SERVICE BULLETIN

KONTROLLE BZW. AUSTAUSCH DER KIPPHEBEL UND STOSSSTANGEN FÜR ROTAX[®] MOTOR TYPE 912 UND 914 (SERIE)

SB-912-035 R1 SB-914-021 R1

Bild 4 Detail X

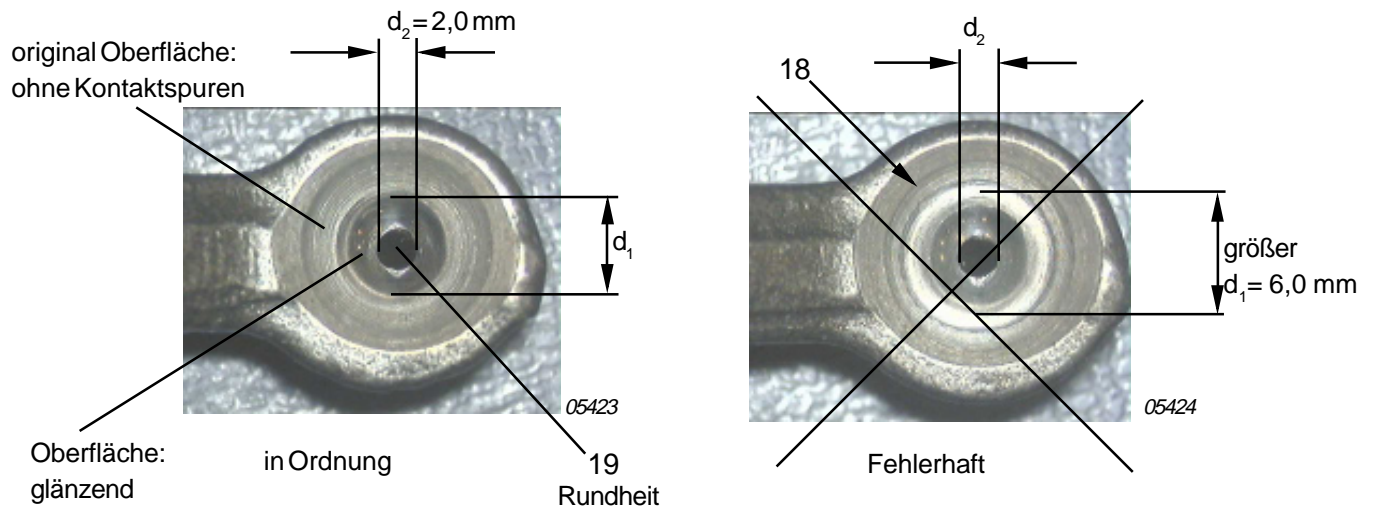
◆ **HINWEIS:** Detaillierte visuelle Kontrolle speziell im Bereich der Kugelpfanne vom Kipphebel. Siehe dazu Bild 4.

- Die Kugelpfanne (18) des Kipphebels ist zu kontrollieren. Verschleißstellen an den Kipphebeln sind sowohl geometrische Veränderungen der Kugelform als auch glatt geriebene Flächen in der Kugelpfanne welche hell glänzen. Sollte der Motor länger als einen Monat nicht gelaufen sein, kann der glänzende Teil auch wieder matt sein. Dabei darf der Durchmesser der geriebenen Lauffläche, gemessen längs zur Kipphebelachse, einen Wert von $d_1=6,0$ mm nicht überschreiten. Die Schmierbohrung (19) $d_2=2,0$ mm ist hinsichtlich Rundheit zu kontrollieren, dabei muß die Rundheitstoleranz innerhalb von 0,2 mm liegen. Jede Tendenz zu einem Langloch ist nicht zulässig.

- Wenn eines dieser Kriterien zutrifft ist der jeweilige Kipphebel **und** die zugehörige Stoßstange zu tauschen.

Bild 3
05122

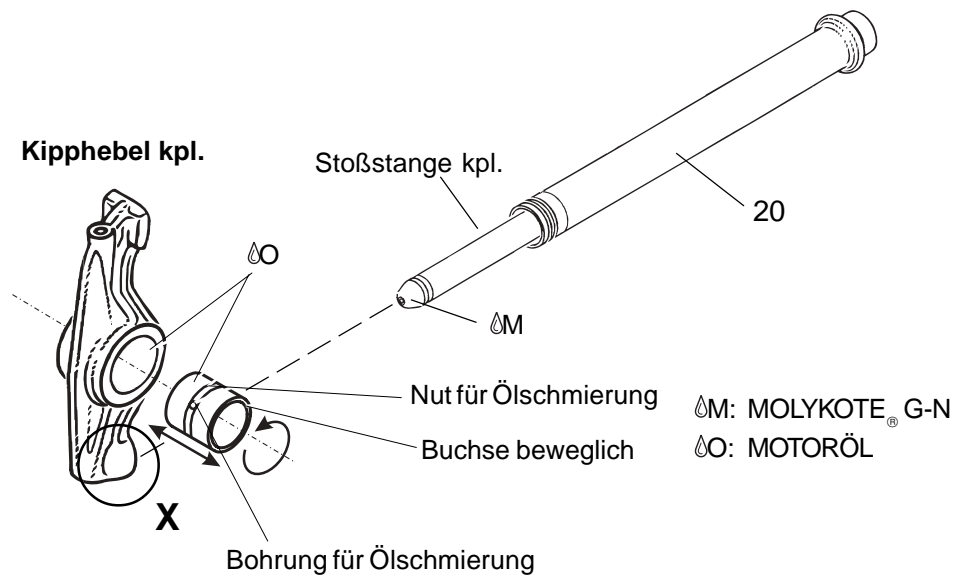
- Sämtliche Kipphebel und Stoßstangen sind einer Sichtkontrolle auf Beschädigungen oder Verschleiß zu unterziehen. Sofern bei dieser Kontrolle der Kipphebel und Stoßstangen keine Beschädigungen oder Verschleißstellen festgestellt wurden, sind die Teile wiederverwendbar.

- Beide Kugelköpfe der Stoßstange mittels Lupe auf Bearbeitungsriefen kontrollieren. Wurden auch mittels Fingernagel-Probe spürbare Riefen festgestellt, so sind diese Teile nicht mehr zu verwenden.
